CONCORRÊNCIA ELETRÔNICA Nº 01/2024

OBJETO: Contratação de empresa para execução de obra de REFORMA E AMPLIAÇÃO DA ESCOLA MUNICIPAL JUVENTINO RUFATTO, conforme projeto executivo.

TIPO1-HAG-DET-RES0-10_R02.pdf
393K

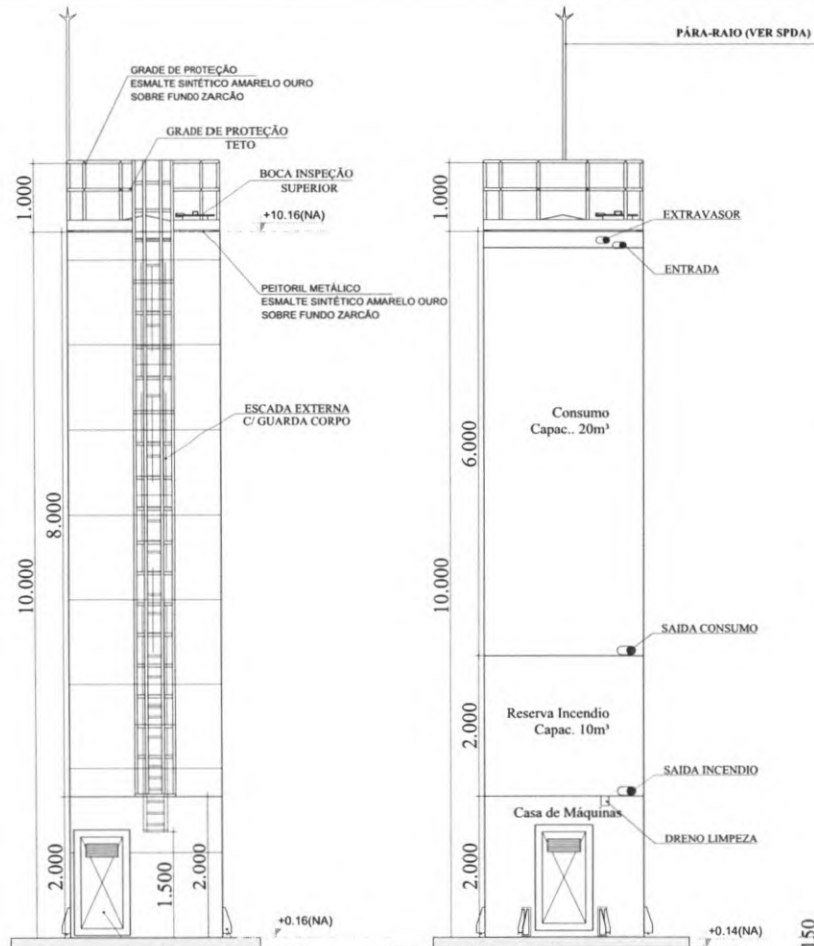
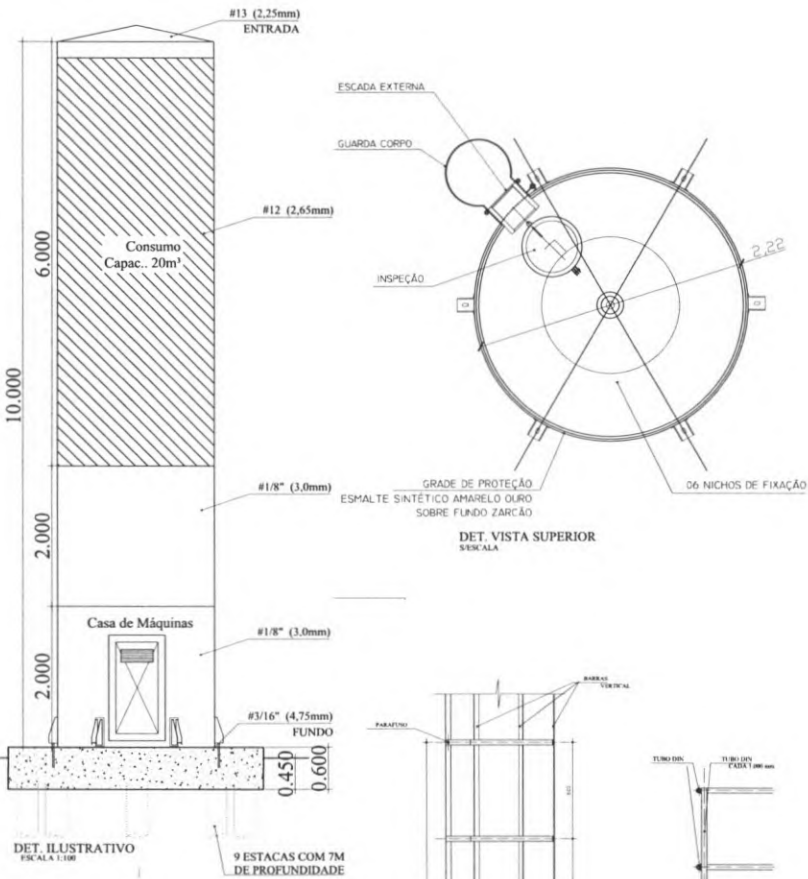
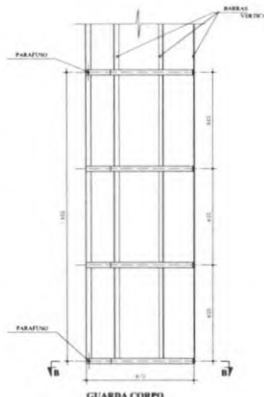
Não achamos no material da licitação a capacidade do reservatório metálico (item 1.5.1 do orçamento)

Não achamos no material da licitação a capacidade do reservatório metálico (item 1.5.1 do orçamento)

A capacidade do reservatório de incêndio para a Juventino Rufatto é de 10m³, e há reserva de consumo no padrão FNDE que foi o orçado, porém a escola conta com caixas d'água que serão mantidas, segue anexo o projeto base do FNDE enviado para as empresas.

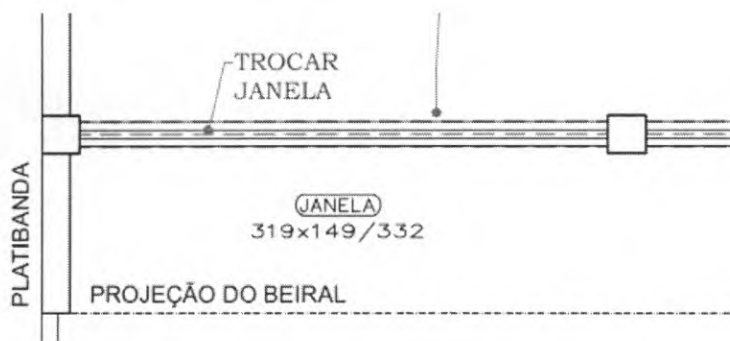
Qual seria a planta mencionada por vocês; não encontramos as dimensões em nenhuma delas

A imagem do memorial descritivo seria essa?

Todas as pranchas deveriam conter essa legenda individual das janelas, pois as medidas variam bastante. Poderia me confirmar que essas medidas estão presentes? Pode ter acontecido algum erro de plotagem. Nem todas as janelas serão trocadas, as que não estão marcadas como troca não foram contadas, por motivos orçamentários

A princípio as janelas foram orçadas como as maxim ar, por m², desconsiderando as folhas fixas para aumentar a ventilação, porém como algumas não serão trocadas, prezaremos, a princípio, pela semelhança com as antigas, sem pintura do alumínio, mas de mesmo modelo.

A troca apenas do vidro para manter a mesma estética acaba se tornando financeiramente inviável, então considere apenas que segue esse modelo de maxim ar em série, com dimensões variáveis, sem aumento de vão.
